SECRETARIA MUNICIPAL DE ESPORTES E LAZER

**PROCESSO 6019.2023/0001854-0**

**Informação SEME/CAF/DCL/APE Nº 095003308**

Figura 5 – Área de contribuição da Bacia do Rio Uberaba (Fonte: Caderno de Bacia Hidrográfica do Córrego Uberaba – FCTH/SIURB)

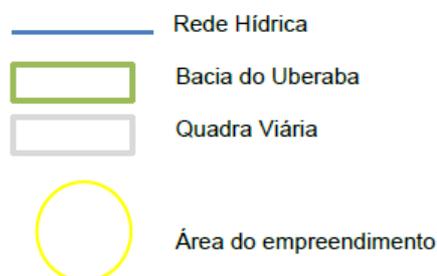
Alteração da Drenagem Pluvial - Conforme esclarecido no Plano de Trabalho disponibilizado para consulta pública, "Importante ressaltar, por oportuno, que o empreendimento em pauta se encontra inserido na Bacia Hidrográfica do Córrego Uberaba, conforme pode ser observado na figura abaixo (círculo amarelo). Desta forma, as informações, a seguir apresentadas, foram extraídas do documento 'Caderno de Bacia Hidrográfica do Córrego Uberaba', ano de 2019, elaborado pela Fundação Centro Tecnológico de Hidráulica - FCTH em parceria com a Secretaria Municipal de Infraestrutura Urbana e Obras - SIURB.

Na bacia do córrego Uberaba, a exemplo de outras áreas do Município de São Paulo, o sistema de drenagem não acompanhou a evolução da urbanização e da impermeabilização do solo urbano, o que ocasiona as inundações observadas na região. Além das pequenas dimensões das galerias de águas pluviais, é sabido que existem inúmeras interferências e obstruções na rede existente.

O Mapa de Área Inundável da bacia do córrego Uberaba (Anexo 2 - Meio Físico), conforme consta no GeoSampa, apresenta as áreas sujeitas a

inundação, onde observa-se que a Arena Poliesportiva se encontra próxima ao leito do córrego Uberaba (canalização subterrânea), podendo sofrer eventos de alagamentos.

Figura 6: Trechos da canalização existente e da que deverá ser remanejada.

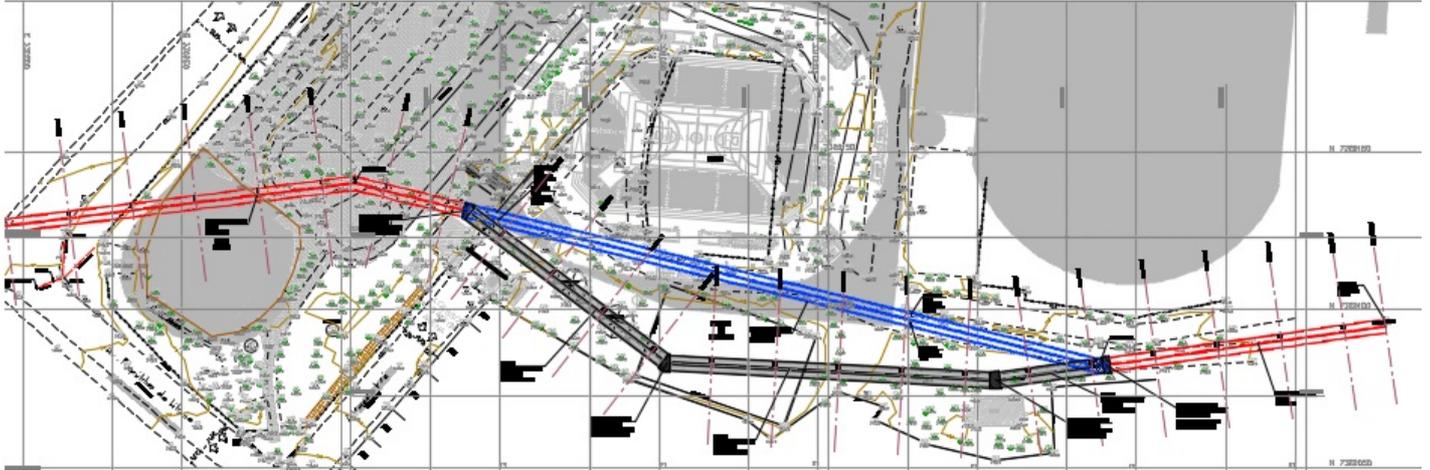
De acordo com o descrito no Item 2 do presente relatório, a proposição de remanejamento de trecho da galeria existente deve-se ao fato de que o trecho se localiza abaixo a área de implantação do edifício da Arena e se pretende evitar a ruptura das estruturas do canal, devido às escavações a serem executadas durante as obras e, futuramente, à carga aplicada sobre o local, na fase de uso da edificação.

Ainda, conforme o relatório, “Ao iniciar a análise da situação da galeria dupla existente foi elaborada a planta de bacias que delimitou a bacia de contribuição para o trecho de readequação de traçado. Com este cenário de bacia de contribuição o projeto restringiu-se apenas a readequação geométrica horizontal da galeria em consequente seção de 2,00x2,00m dupla, com intuito de remanejamento devido a

implantação do equipamento de lazer”.

Como se pode observar na figura abaixo, o trecho vermelho, indica a galeria existente que será mantida, o trecho azul, indica o trecho a ser desativado da galeria existente e o trecho cinza indica o remanejamento de galeria.
